Auszug aus der Unterlage 7 III (Blatt 1 und 2) zum 6-streifigen Ausbau der A 40 - Deckblatt III -

Stellungnahme der Stadt Dortmund zum Deckblatt III sowie Konkretisierung der Stellungnahme vom 26.05.2009

Inhalte des Deckblattes III

Lageplan - Varianten Lärmschutzwand/Pflanzstreifen Allee

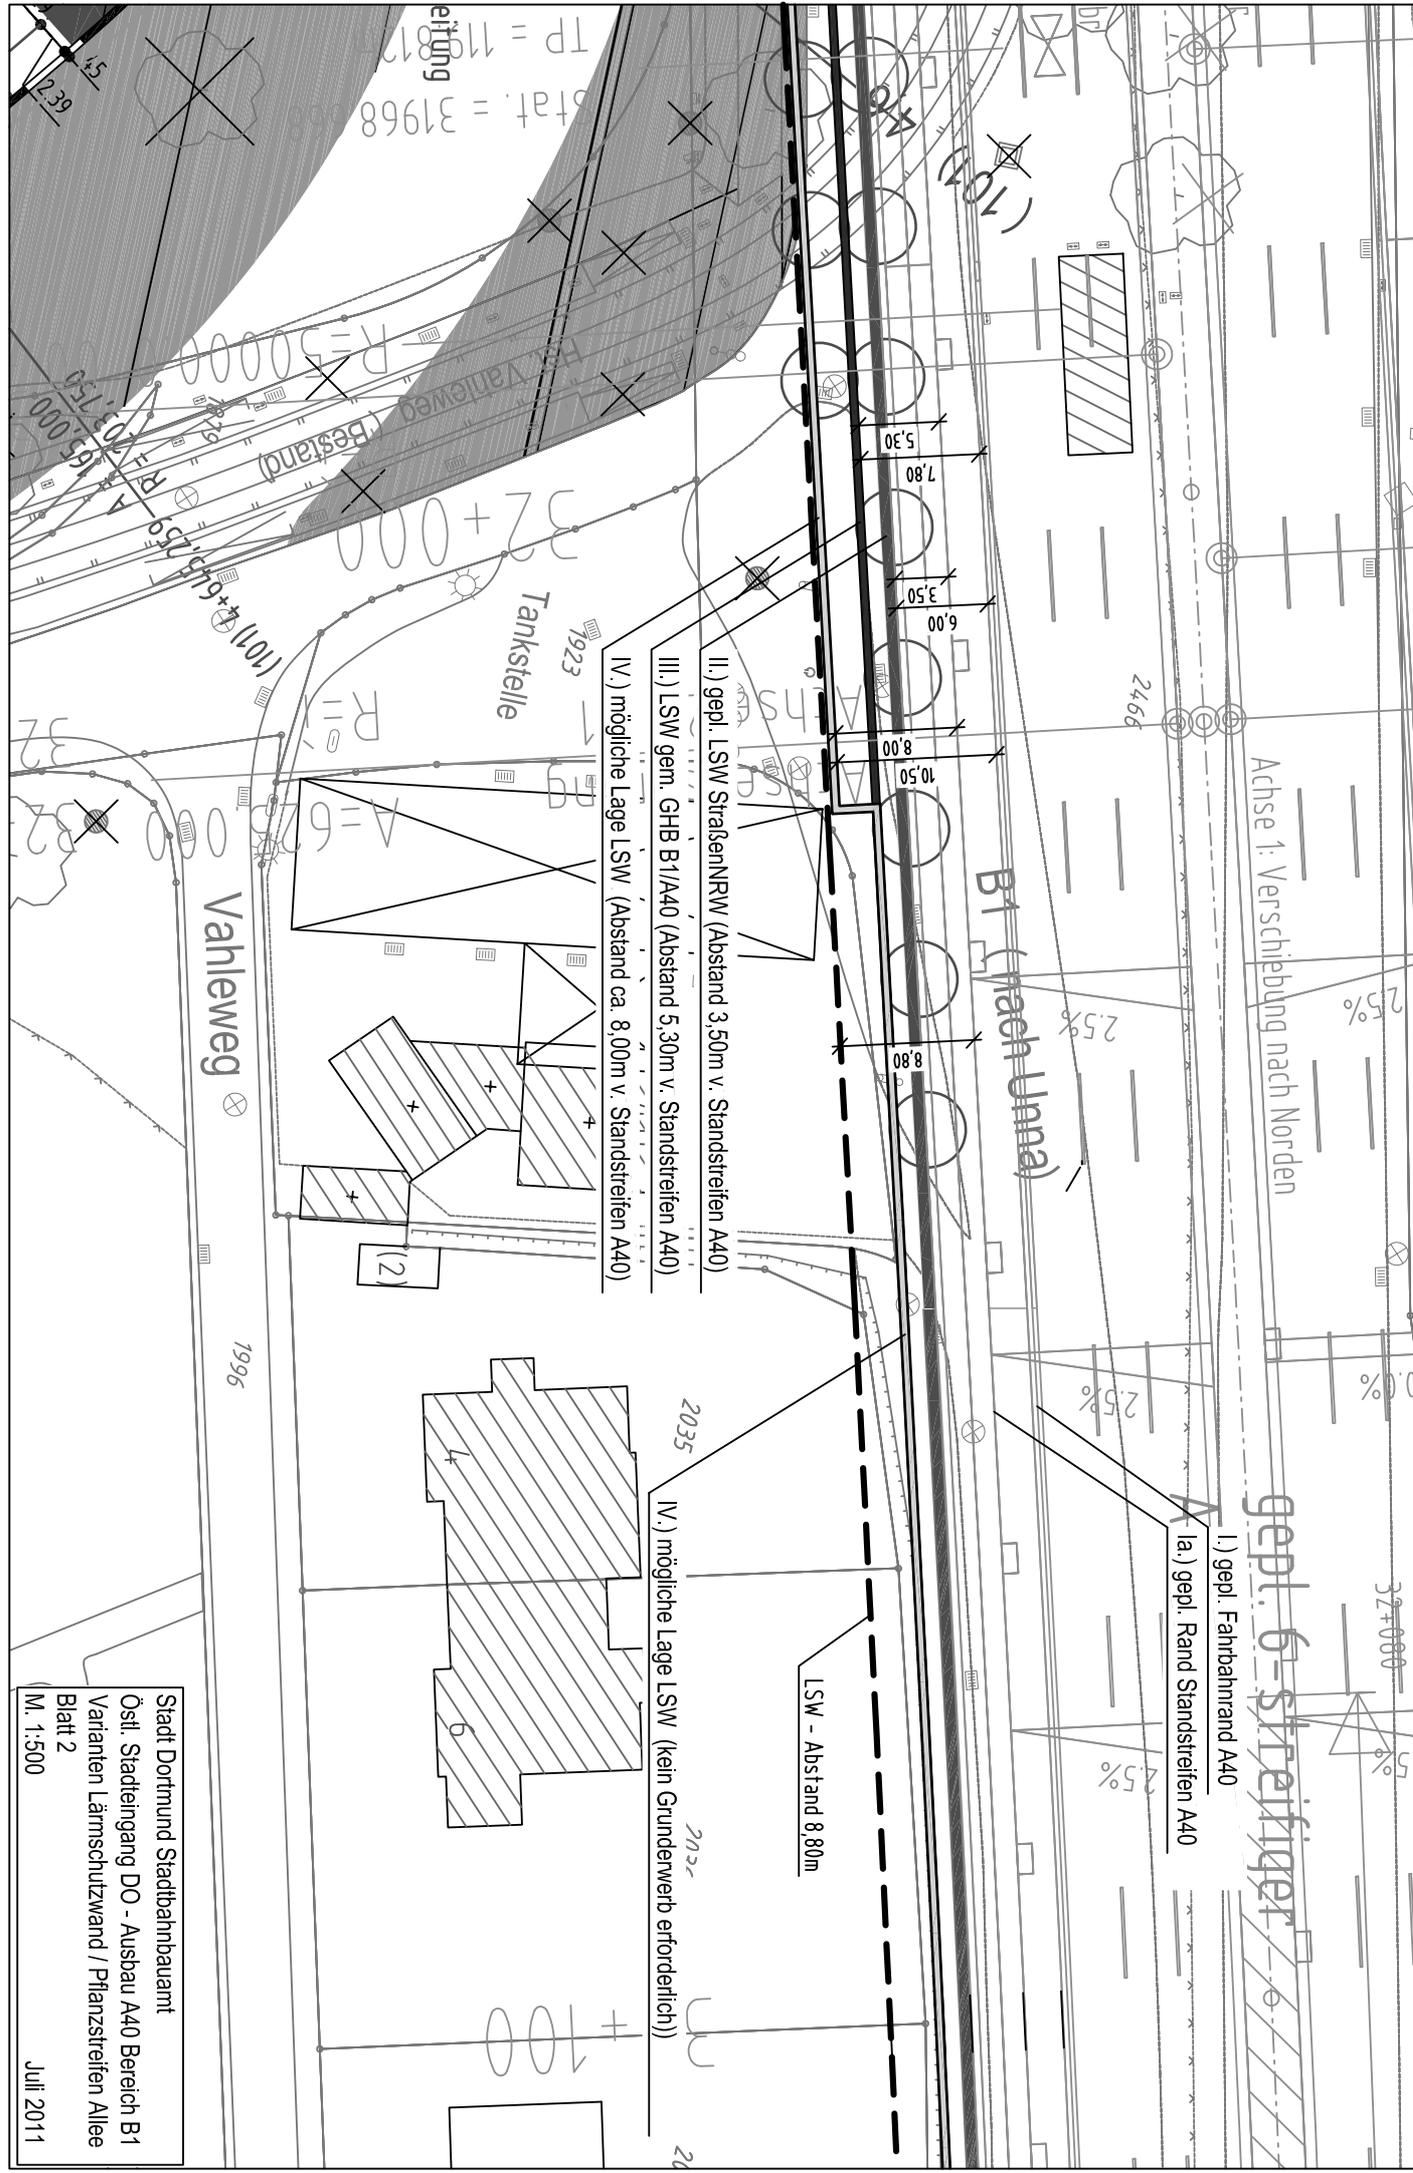
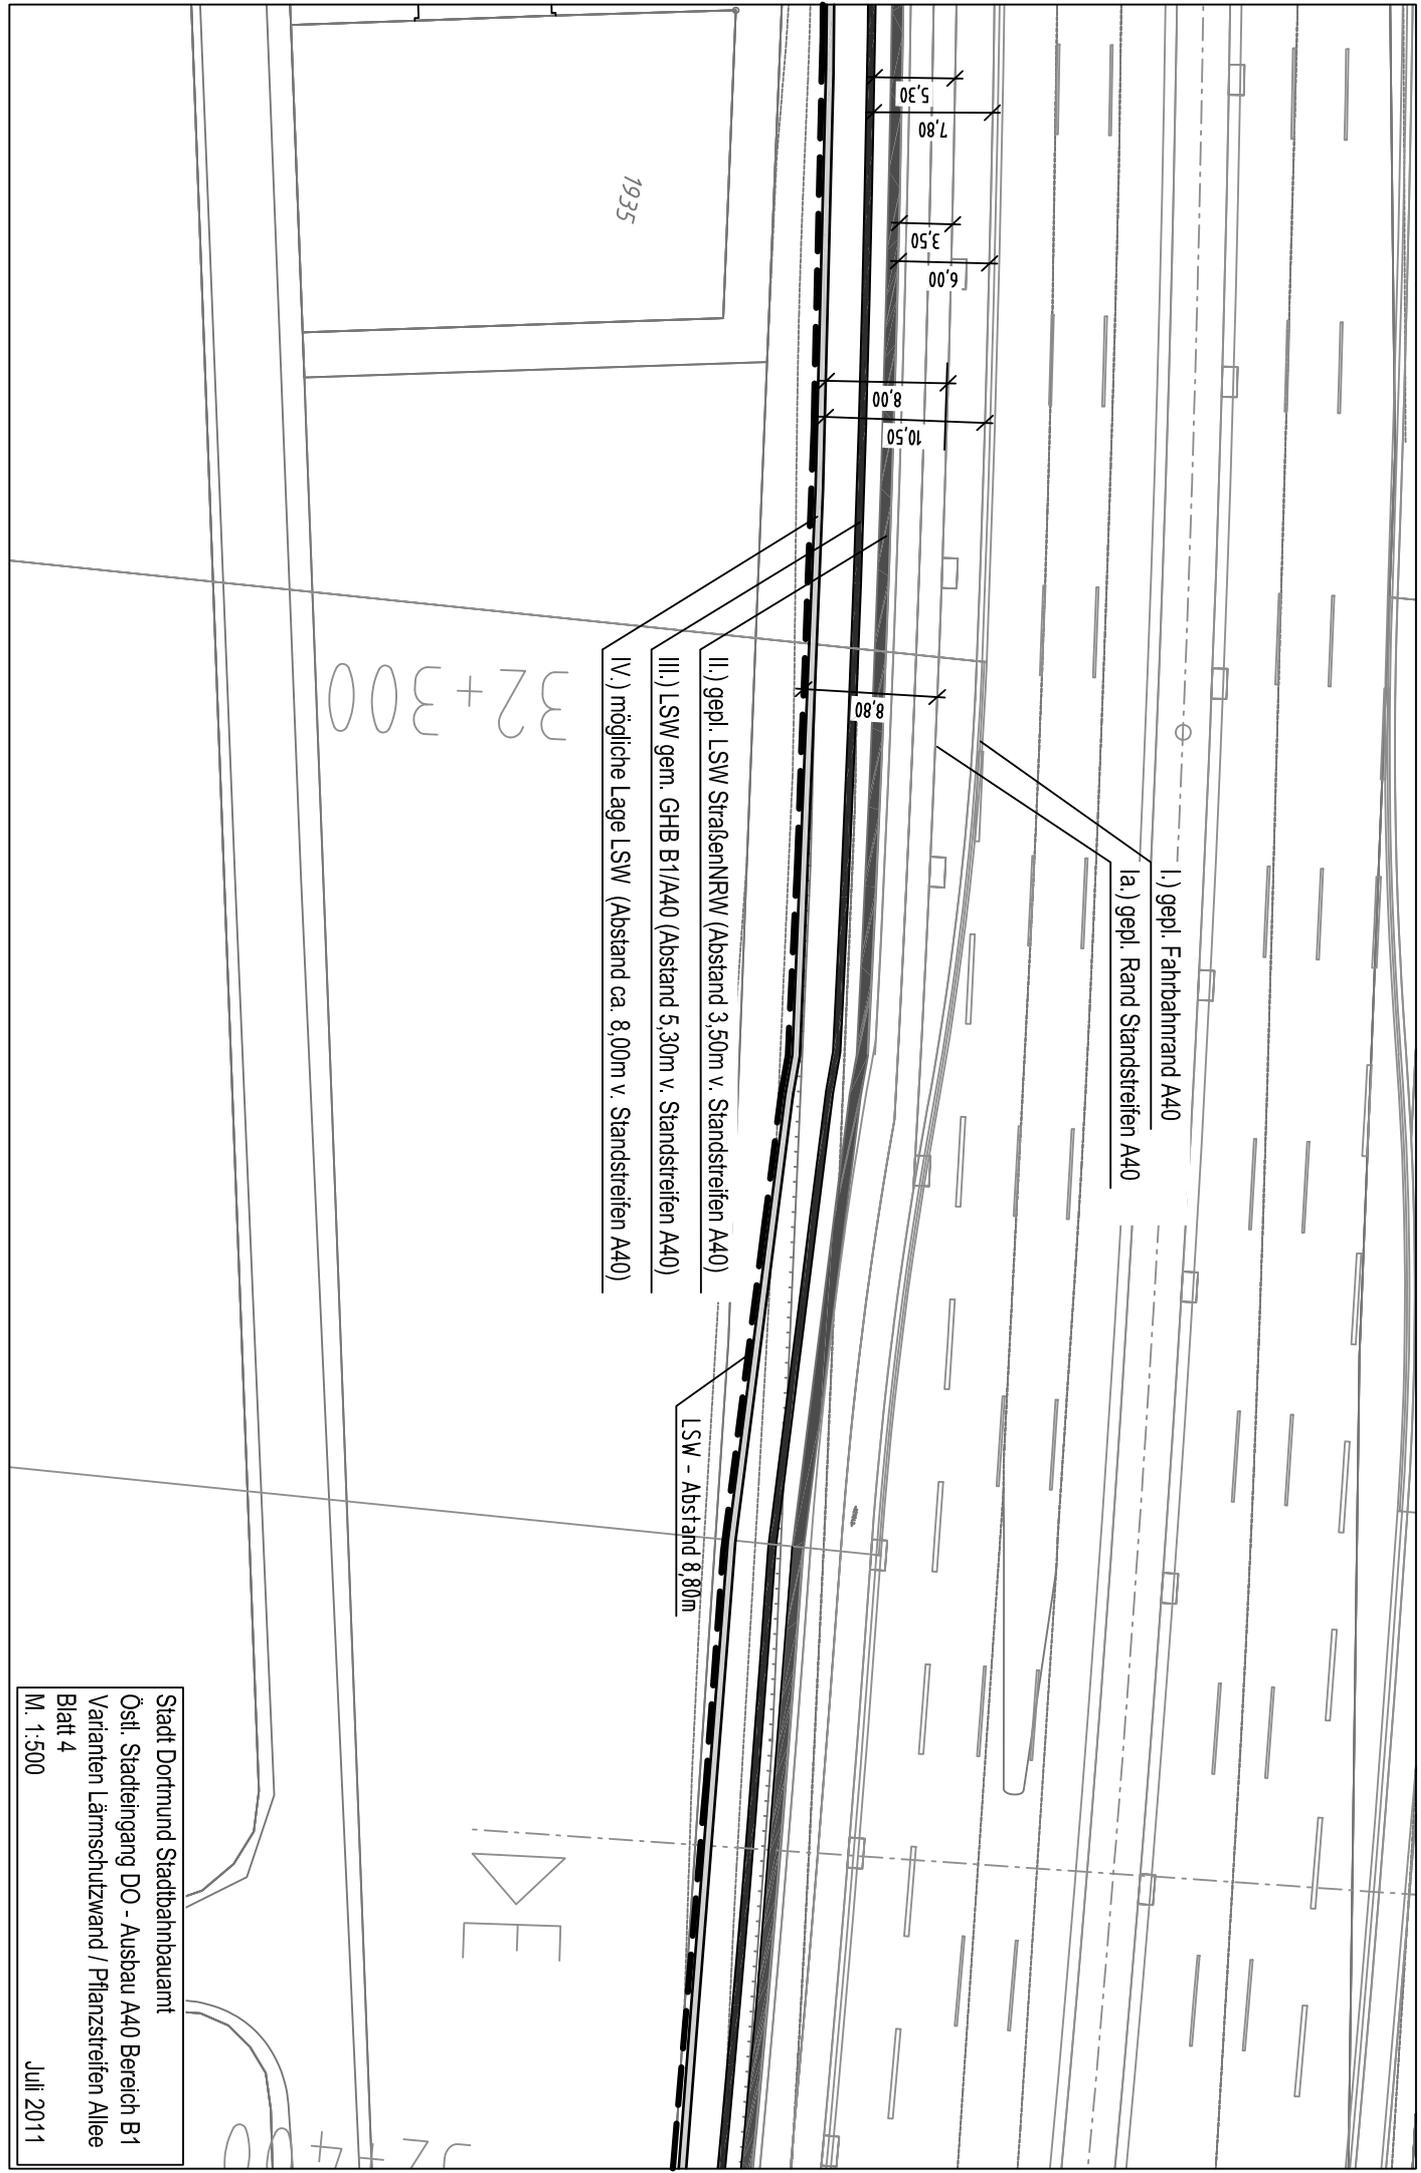
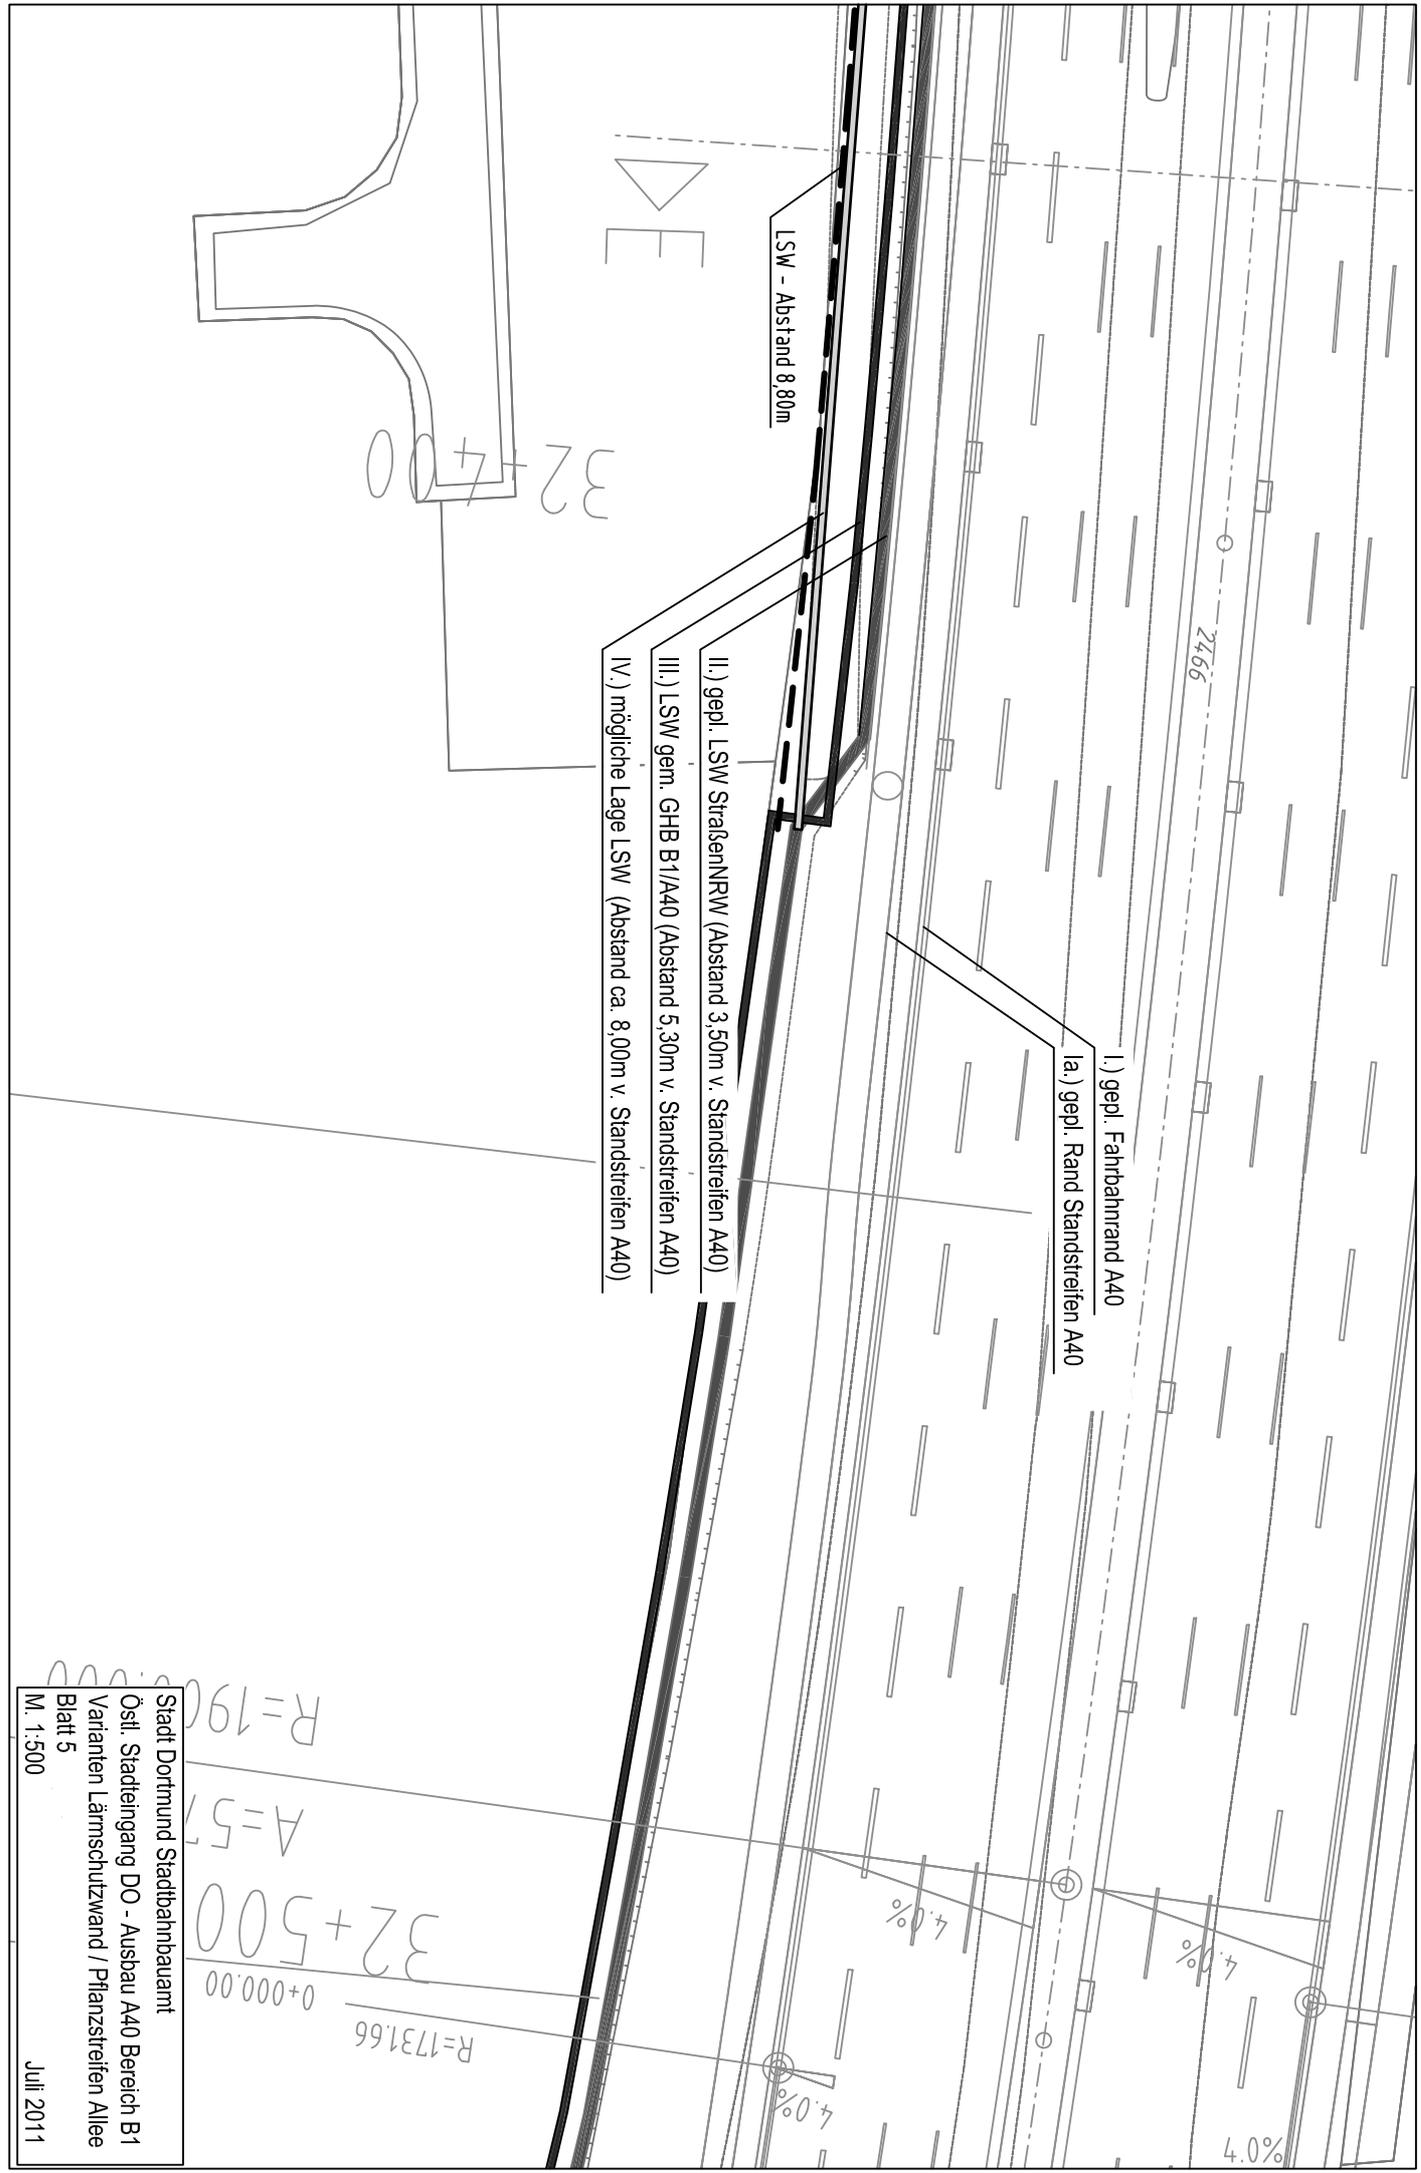
Für die Bereiche Vahleweg und Bebauungsplan Ap 190 – Gewerbepark Stadtkrone-Ost - wird die Querschnittsaufteilung entsprechend des Gestalthandbuches und der Gestaltungskonzeption für Verkehrsbauwerke mit straßenseitiger Baumreihe und südlich verschobener Lärmschutzwand gefordert.

Die vom Landesbetrieb mit Schreiben vom 16.03.2011 geforderten Querschnittsmaße wurden stadtseitig geprüft. Gemäß Plan belegt die Stadt, dass in weiten Teilen im Bereich Vahleweg eine weitere Zurückverlegung der Lärmschutzwand bis zu einem Abstand von ca. 8,00 m vom Standstreifen ohne zusätzlichen Grunderwerb möglich wäre (Anlage Lageplan Varianten Lärmschutzwand/ Pflanzstreifen Allee). Diese Möglichkeiten wurden vom Büro Altenberge mit dem Ergebnis geprüft, dass eine teilweise Erhöhung der Lärmschutzwand erforderlich ist (Anlage Planungsbüro Altenberge vom 30.05.2011). Die damit verbundene Verbesserung des Lärmschutzes für die nahe Wohnbebauung ist ohnehin unentbehrlich.

Seitens der Stadt wird eine Baumpflanzung gemäß Gestalthandbuch Teil C, § 1, Seite 36 f mit einem Abstand von 5,30 m vom Standstreifen bevorzugt.

Wird die Lärmschutzwand bei einem Abstand von 5,3 m vom Fahrbahnrand um 0,5 m und bei einem Abstand von 8,0 m um 1,5 m erhöht, so ergeben sich an der Wohnbebauung im Zuge des Vahleweg gegenüber der Planfeststellungsunterlage weitergehend reduzierte Lärmbelastungen. Die erforderlichen Wandhöhen betragen demnach 7,0 bzw. 8,0 m über Gradienten der A 40. Die Lärmschutzwand ist mit dieser Lösung für die Wohnbebauung im Zuge des Vahleweg deutlich effektiver.

Für die baulichen Anlagen Vahleweg 38 und 40 wurde mit dieser Dimensionierung weiter das Ziel verfolgt, das in dem obersten Geschoss die nächtlich zu erwartende Lärmbelastung nicht mehr als 60 dB(A) beträgt. Derzeit dokumentiert die Planfeststellungsunterlage 65 dB(A) nachts.
